SERVICE-INFO

Designändring hos brytrulle 532 0433 10

Best. nr.: 532 0433 10

Brytrulle 532 0433 10, tidigare utförande (A) och nytt utförande (B)

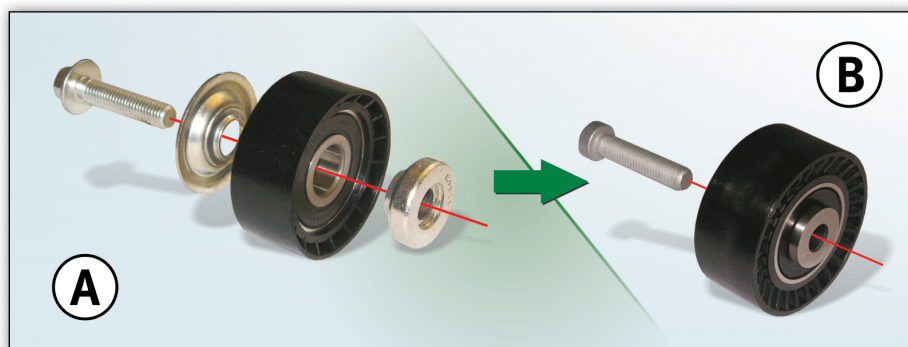
I det nya utförandet bortfaller de, fram till nu, löst levererade delarna täckbricka och distansdel (bild 1, A). Dessa komponenter har integrerats i rullen hos den nya varianten (bild 1, B) och utgör nu en fast del av brytrullen.

OBS: Brytrullarna A och B (se bild) får endast fästas med den medlevererade skruven.

Rulle A: M10x45, sexkantsskruv med fläns

Rulle B: M10x45, Torxskruv

I övergångsfasen kan båda utförandena finnas på lager. Båda versionerna uppfyller de tekniska specifikationerna och kan användas utan begränsningar.
